PROCEDURA DI SELEZIONE n. “ADR 02/2024” PER L’AFFIDAMENTO DI UNA SUBCONCESSIONE DI AREE FINALIZZATA ALLA REALIZZAZIONE E GESTIONE DI UN PUNTO VENDITA DESTINATO AD ATTIVITA’ DI “RISTORAZIONE” E RELATIVE AREE LOGISTICHE PRESSO L’AEROPORTO “L. DA VINCI” DI FIUMICINO.

RISPOSTE ALLE RICHIESTE DI CHIARIMENTI RELATIVE ALLA LETTERA DI INVITO

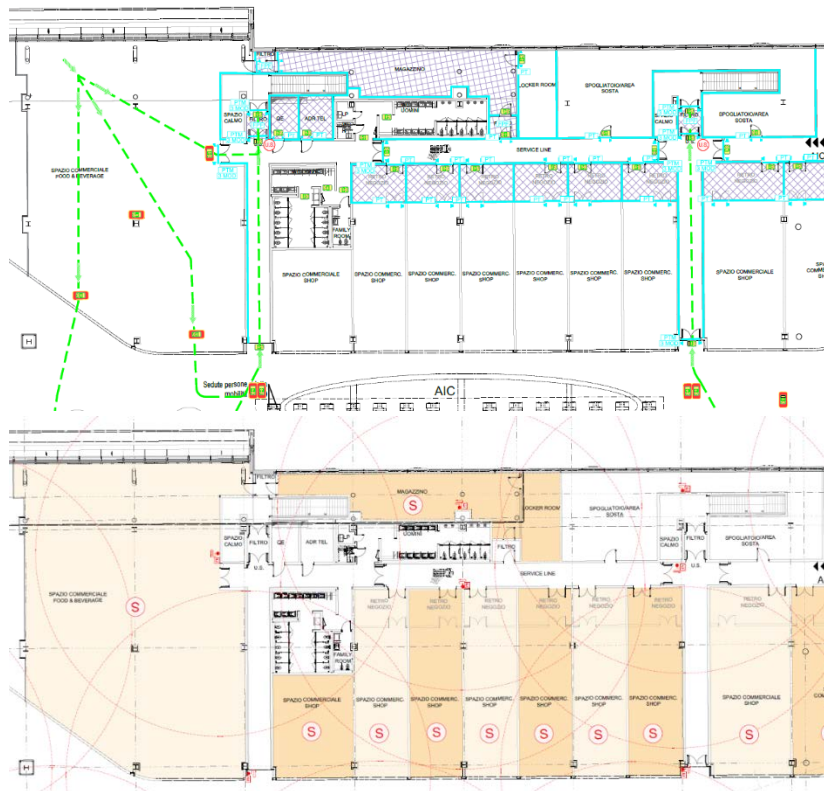
32. Si conferma che potranno essere eseguite le tracce a pavimento nel limite dei 12 cm come rappresentato nello stralcio sottostante;

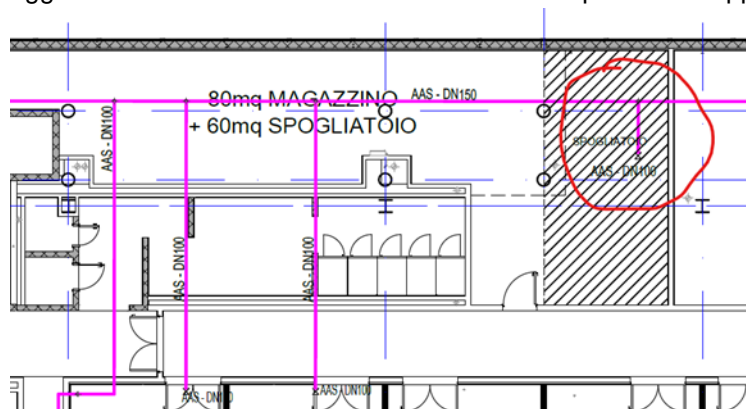
54. Si conferma che non è necessario prevedere la fascia di rispetto verso il parapetto, ma non potranno essere montati arredi fissi o mobili che ostacolano la visuale sulle piste.

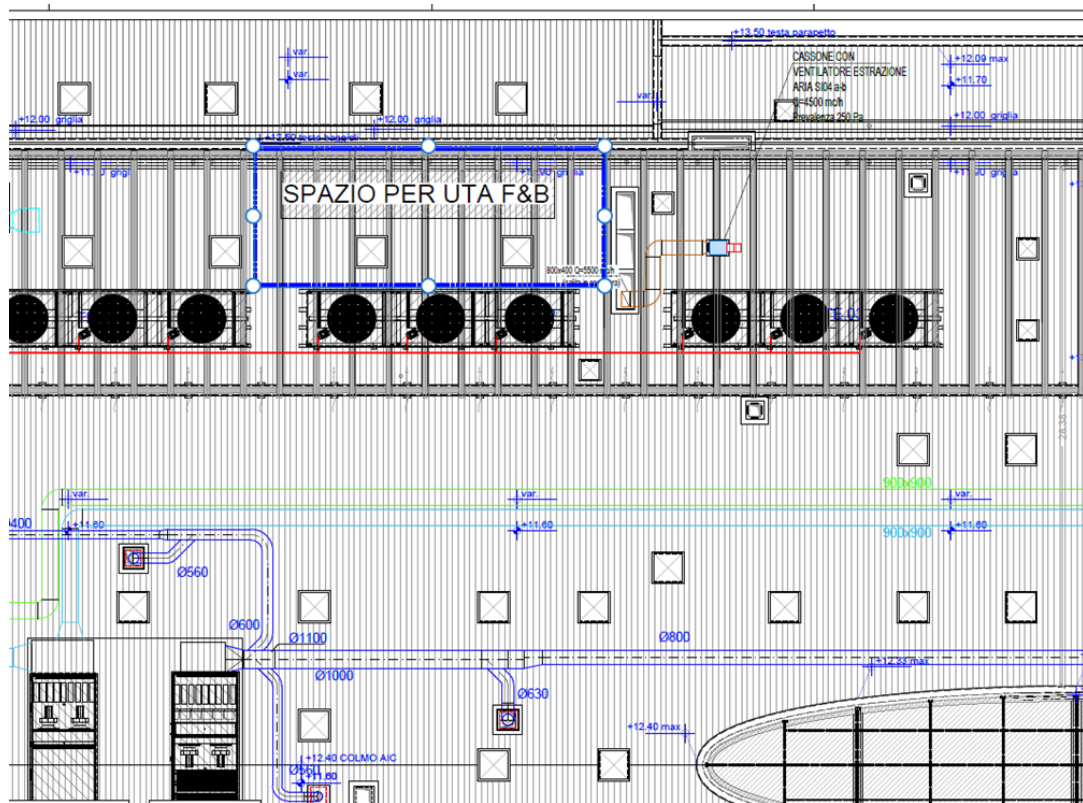
58. Si conferma la necessità di progettare e realizzare l'impianto IRAI.
59. Si precisa che la distribuzione a valle dello stacco valvolato verrà realizzata dal soggetto aggiudicatario. Lo stacco valvolato si trova nella posizione rappresentata.

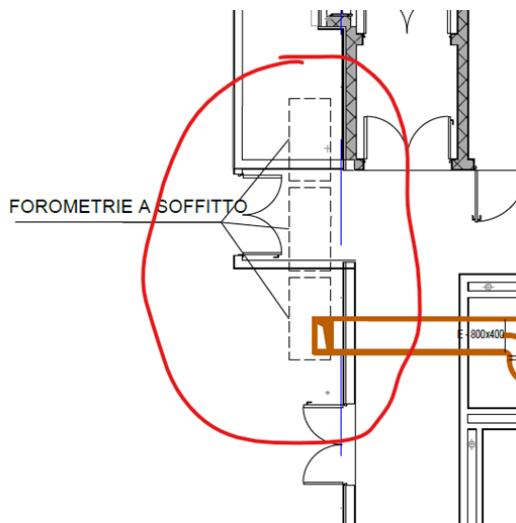
60. In riferimento all'elaborato relativo alle predisposizioni idroniche, si conferma che la condensa deve essere collegata agli scarichi acque nere con sifone oppure ad un pluviale.
61. Si conferma che le adduzioni idriche degli spogliatoi devono derivarsi dai circuiti contabilizzati già previsti per la cucina e servizi.
62. In riferimento all'impianto aeraulico ed in particolare al posizionamento delle macchine si prega di prendere visione dell'immagine sottostante:
